con la presente si inviano le Osservazioni contro il Progetto di un impianto eolico codice

procedura ID_VIP/ID_MATTIM: 12691 denominato "PITIGLIANO" ubicato nei comuni di Pitigliano (GR)

“Progetto di un impianto eolico denominato “Pitigliano” ubicato nei comuni di Pitigliano (GR) e Sorano (GR) costituito da 20 (venti) aerogeneratori di potenza nominale 7,0 MW per un totale di 140,0 MW con relative opere connesse ed infrastrutture indispensabili”

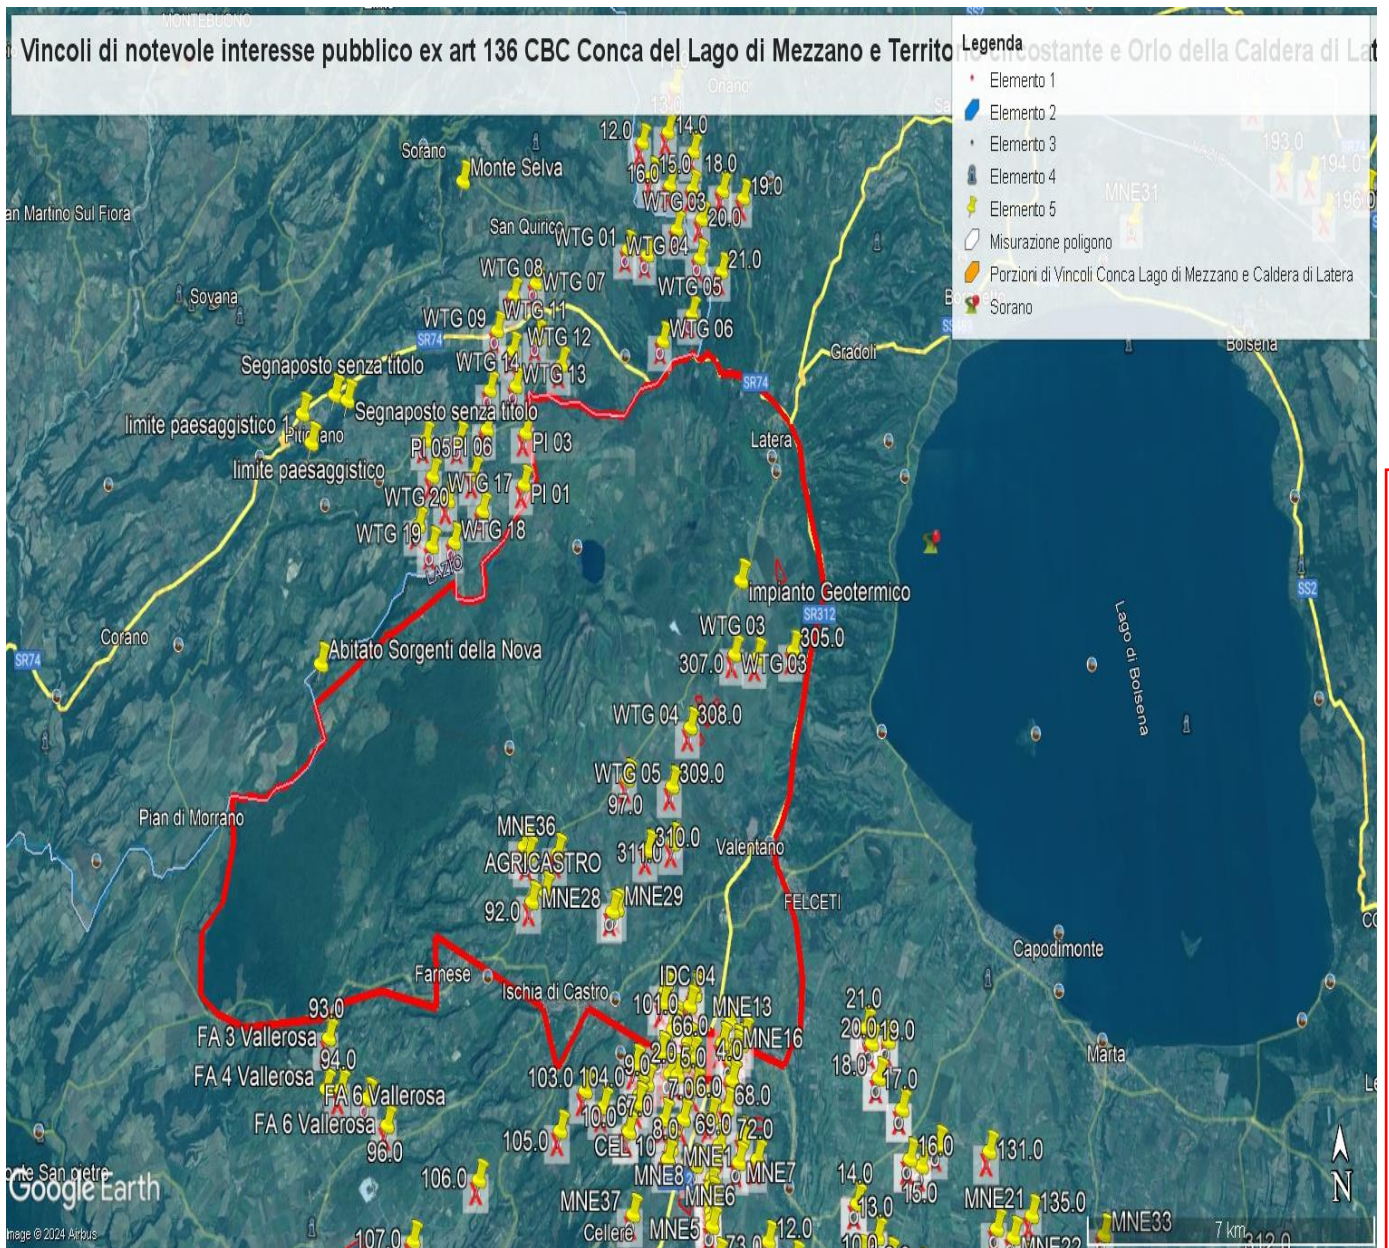
e schiantandosi cadrebbe direttamente sulla strada regionale e un'altra la WGT 09 a 235 metri dalla stessa facilmente raggiungibile dai pezzi creati in un eventuale schianto e anche la WGT 08 a 310 metri sempre in zona di relativo pericolo. Le pale WGT 10, 12 e 13 si trovano invece a 60 – 70 metri da una strada sterrata che collega abitazioni e strutture agricole mentre la WGT 14 a poco più di 200 metri. La pala WTG 16 si trova a 320 metri dalla Strada Provinciale Pantano ed a soli 100 da una strada sterrata che collega abitazioni e strutture agricole. La WTG 20 si trova a soli 160 metri da una strada sterrata che collega due Agriturismi. Anche queste costituisce un pericolo per l'incolumità delle persone e degli animali in caso di schianto o di rottura di parti dell'aerogeneratore. E' noto che possono verificarsi rotture della lama in rotazione o di pezzi della stessa e a volte anche crolli dell'intero aerogeneratore o spezzamento (meglio *rottura*) della torre a causa di incendi o eventi atmosferici estremi sempre più frequenti anche nei nostri territori. Uno dei principali eventi che comporta la rottura della lama è rappresentato dalla fulminazione atmosferica anche se le lame sono idoneamente protette contro questi fenomeni mediante ricettori metallici disposti alle estremità delle lame ed idoneamente collegati a terra. Nel caso di rottura accidentale di un elemento rotante a seguito di distacco, attraverso le leggi della balistica classica è possibile determinare le probabili traiettorie dell'elemento. Infatti, nota la velocità di rotazione e le caratteristiche geometriche, si può procedere all'applicazione delle leggi della fisica per giungere ad una stima esatta delle traiettorie. Purtroppo, la stima è chiaramente semplificata vista la complessità del problema e le molte variabili che entrano nel calcolo, soprattutto per ciò che riguarda le azioni aerodinamiche di portanza, resistenza e momento aerodinamico di difficile definizione soprattutto in caso di frammenti irregolari e di geometrie incognite. In letteratura esistono degli studi condotti relativamente a questa specifica tematica. Uno dei riferimenti è rappresentato dallo studio condotto dalla società Vestas Wind System: "Vestas V80 – Blade Trow calculation under normal operationing

conditions (2001)”. Detto studio riporta la stima della traiettoria di una pala eolica in condizioni di normale funzionamento sia per la pala intera che per eventuali frammenti. Lo studio ipotizza che, in assenza di forze aerodinamiche, la massima gittata si ottiene quando la pala si distacca dal rotore con un angolo di 135° azimut, considerando quale unica forza inerziale quella di gravità con approccio quindi conservativo e a vantaggio di sicurezza. Viene quindi calcolato il tempo di volo considerando la velocità verticale iniziale applicata al centro di gravità. Nota la durata di volo e conoscendo le componenti orizzontali e verticali della velocità è possibile definire la traiettoria dell'elemento distaccatosi. Le conclusioni dello studio analitico del fenomeno, **basato su grossolane approssimazioni anche dichiarate**, ha dimostrato che è opportuno evitare la presenza di ricettori sensibili al probabile distacco di organi rotanti nella circonferenza di raggio 85 m dall'asse dell'aerogeneratore. A pag 7 del Documento prodotto dalla proponente “ Relazione gittata” a pag 7 si afferma *“Nella definizione del Layout del Parco di Pitigliano-Sorano in un intorno di ampiezza pari a 212,04 m che rappresenta il valore di gittata reale stimato non ricade nessun punto sensibile”*. Questo valore della gittata massima oltre a non essere assolutamente condivisibile e non realistico in quanto addirittura di poco superiore all'altezza della pala non è neanche veritiero perché abbiamo visto che la S.R 174 maremmana sarebbe interessata dal crollo della pala WGT 07 e altre strade provinciali e secondarie sarebbero interessate dalla vicinanza di altri aerogeneratori sopra meglio individuati.

Infatti, il fenomeno della gittata massima è molto più complesso da stimare analiticamente, per questo si rimanda all'esperienza dei costruttori più esperti i quali indicano detto fenomeno come molto raro con una variabilità di ritrovamenti dei frammenti a distanze molto varie, in relazione ai numerosi fattori che possono condizionare l'evento, l'orografia, la velocità del vento, la direzione, le azioni aerodinamiche di portanza che potrebbero spingere a centinaia di metri frammenti di elementi rotanti, come purtroppo avvenuto già in

passato. Il rischio è elevato sia per gli abitanti che si trovano entro i 500 metri lineari sia per gli agricoltori che si troveranno a coltivare i suoli sottesi dall'impianto o nelle attività di ricezione legate agli agriturismi sia per i veicoli che si troveranno a transitare sulle strade regionali, provinciali, comunali o vicinali citate. Per questo ulteriore motivo legato all'incolumità delle persone e degli animali chiediamo che venga espresso parere contrario alla realizzazione dell'impianto eolico "Pitigliano".

IMMAGINE n. 2 Impianto eolico industriale “Pitigliano” e distanze aerogeneratori dai Vincoli della Conca del Lago di Mezzano...

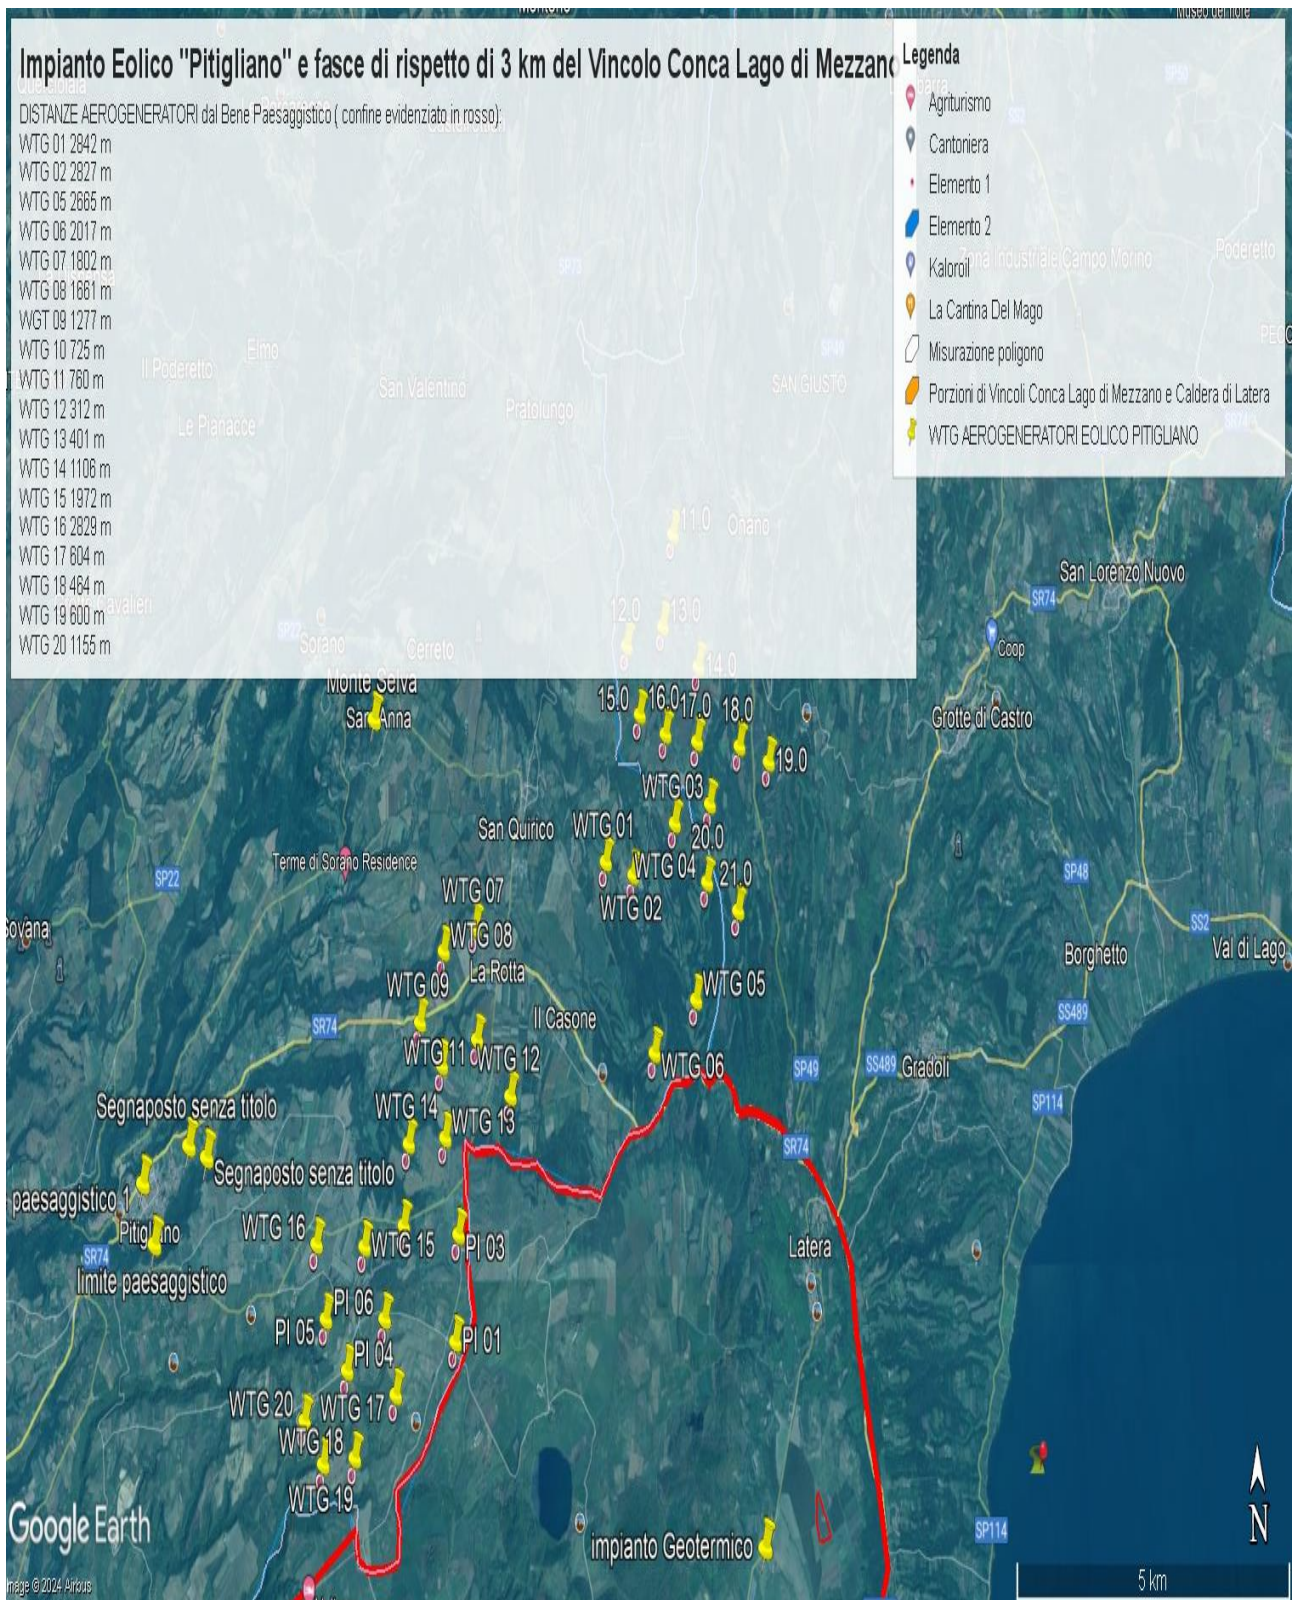
Come è illustrato nell'immagine si ribadisce che l'impianto industriale "Pitigliano" ricade completamente all'interno delle fasce di rispetto dei due vincoli di notevole

interesse pubblico e lambisce quelle di un terzo vincolo e quindi come affermato dal Consiglio di Stato nelle sentenze citate, l'impianto è insediato in area non idonea ai sensi dell'art. 20 comma 8 lettera c quater del D.Lgs. n. 199/2021 e ss.mm.ii al contrario di quanto sostiene la proponente.

IMMAGINE n. 3 Impianto eolico industriale “Pitigliano” e distanze aerogeneratori dai Vincolo “Orlo della Caldera di Latera.

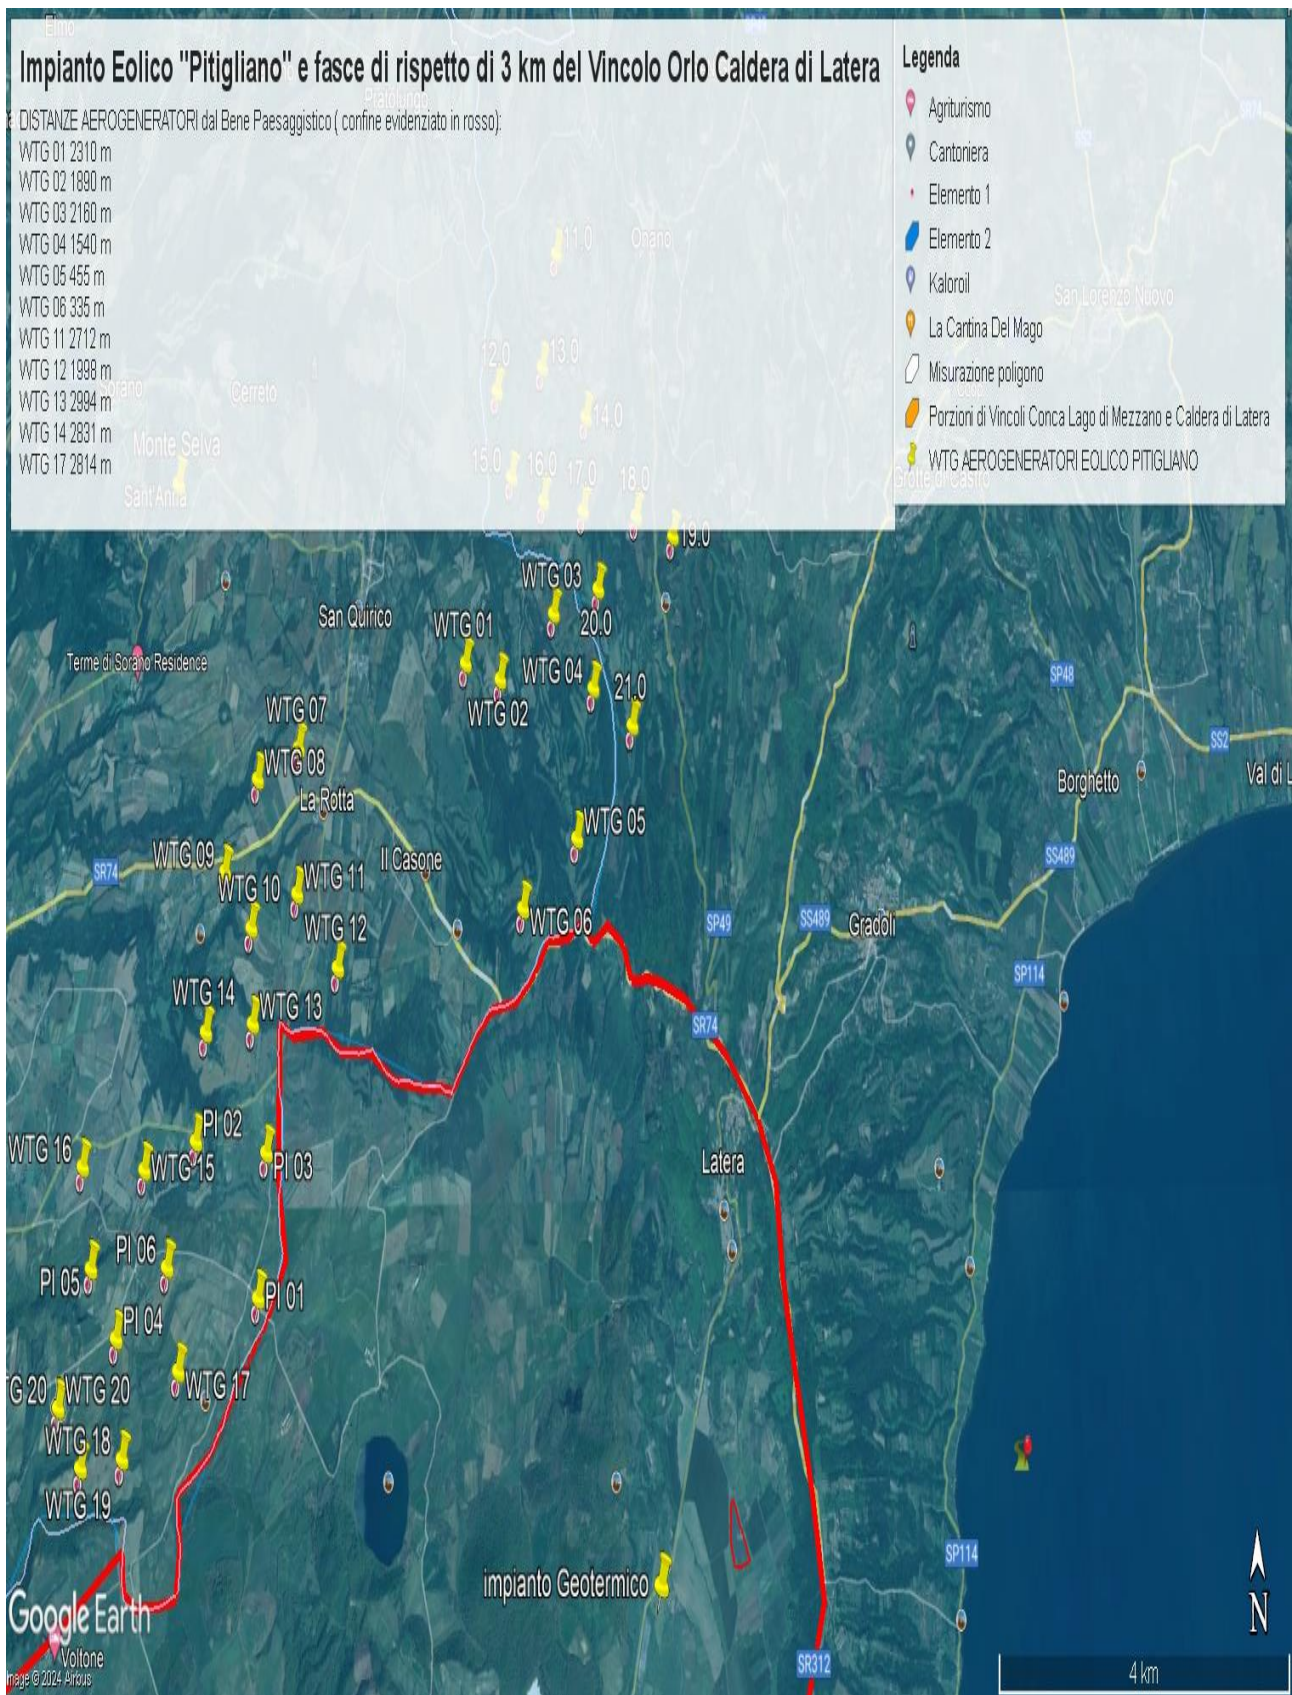
Concludendo, si evidenzia ancora che la proponente non effettuando la procedura prevista dalla Parte III delle Linee Guida nazionali ha ignorato un vincolo paesaggistico di notevole interesse pubblico istituito con un provvedimento del Segretariato regionale del Ministero della Cultura per il Lazio che ha emanato il Decreto di dichiarazione di notevole interesse pubblico n. 22 del 15.02.2024 ai sensi e per gli effetti dell'art. 136, co. 1, lett. c) e d) del decreto legislativo 22 gennaio 2004, n. 42, "Ambito paesaggistico, geologico e geomorfologico dell'orlo della caldera di

Latera e delle sue pendici interessate dai centri eruttivi periferici" nei comuni di CELLERE, FARNESE, ISCHIA DI CASTRO, LATERA, PIANSANO.

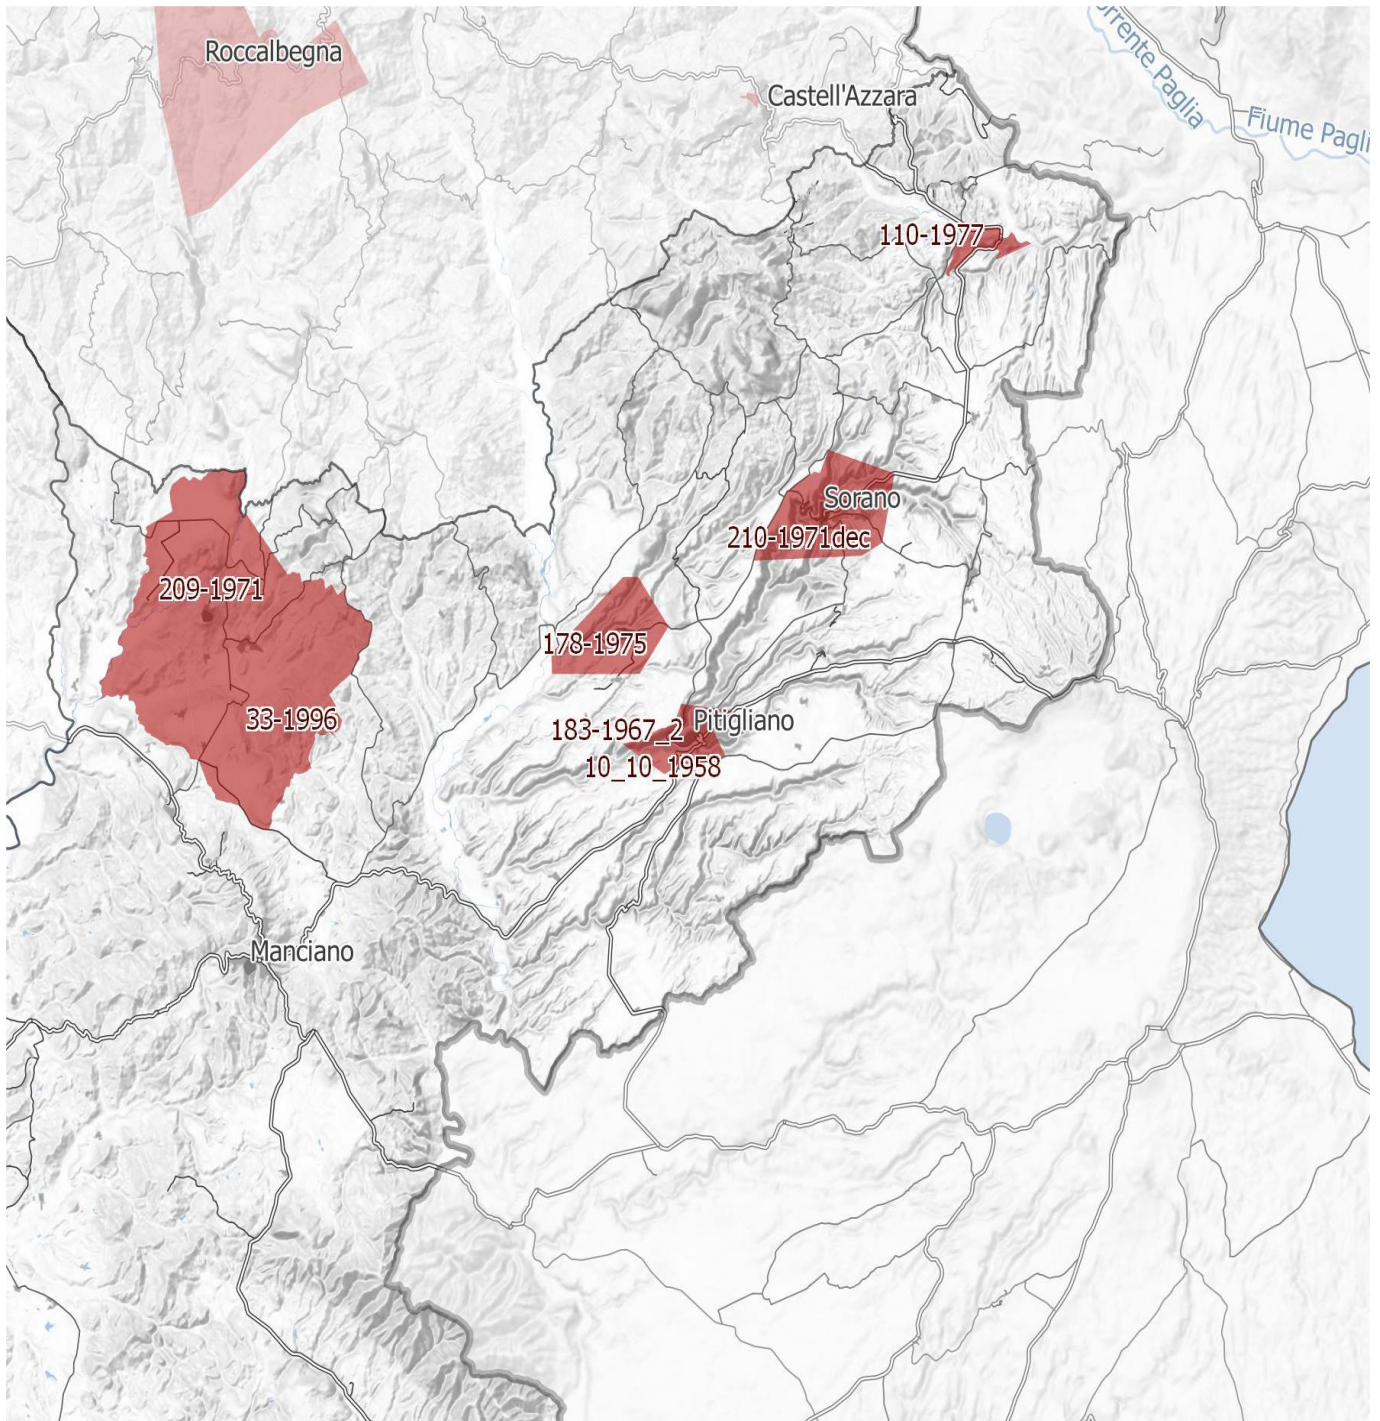
Inoltre, come sostiene la Proponente parte dell'impianto si verrebbe a trovare a 3,5 km dal centro abitato di Sorano. Infatti, tre degli aerogeneratori WTG 08, 09, 10 sono addirittura all'interno delle fasce di rispetto dei 3 km del suo vincolo paesaggistico di notevole interesse pubblico ex art 136 del CBC. Si evidenzia che così si crea

IMMAGINE n. 4 Si evidenzia che i tre aerogeneratori WTG 07, WTG 08 e WTG 09 impattano con il vincolo paesaggistico di notevole interesse pubblico del Centro Storico di Sorano. Il WTG 07 si troverebbe a 2828 m, WTG 08 2504 e WTG 09 2990. Il cavidotto dell'impianto invece impatta in buona parte del Vincolo paesaggistico ex art. 136 del CBC del Centro Storico di Pitigliano.
